한 국 농 어 촌 공 사 감 사

[통보]

제 목 위험공종(2m 이상 고소작업) 작업허가제 이행 미흡

[그림 2] '기초생활거점조성사업' 시스템 냉난방기 설치 작업

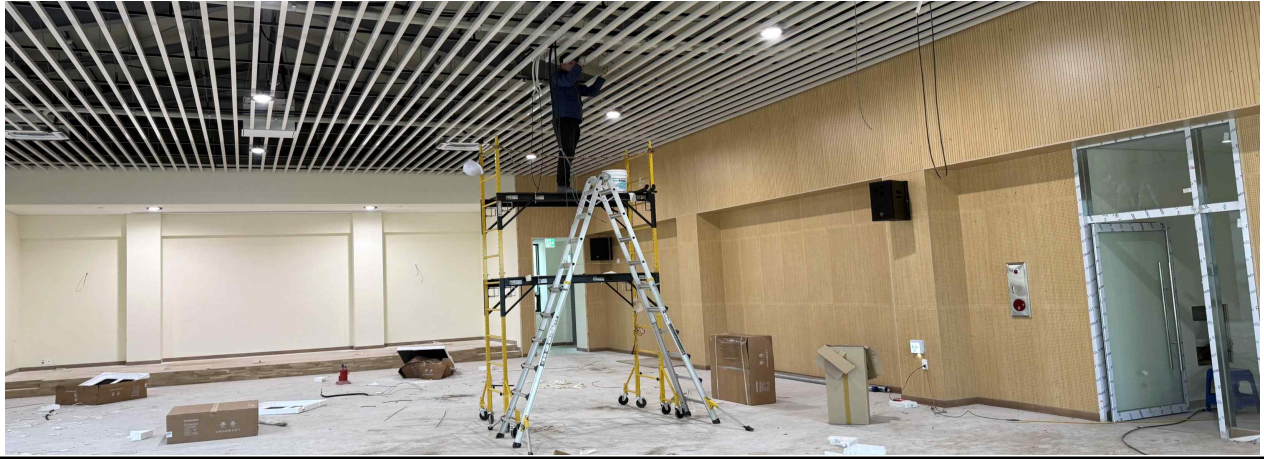
[그림 2]와 같이 냉난방기³⁾ 실내기 설치를 위한 2m 이상 고소작업 시, 작업자는 2인 1조가 아닌 1인이 작업하였으며 ‘위험공종 작업허가제’에 따른 사전 감독원 승인 절차를 거치지 않은 사실이 있다.

지적사항: 2m 이상 고소작업 시, '위험공종 작업허가제' 미이행 및 근로자 2인 1조 미배치

사장(지사장)은 2m 이상 고소작업 등 위험공종에 해당할 경우, 해당 지구 감독원 및 도급자가 '위험공종 작업허가제'를 준수하도록 관련 직원 교육 및 사례전파 바랍니다.(통보)
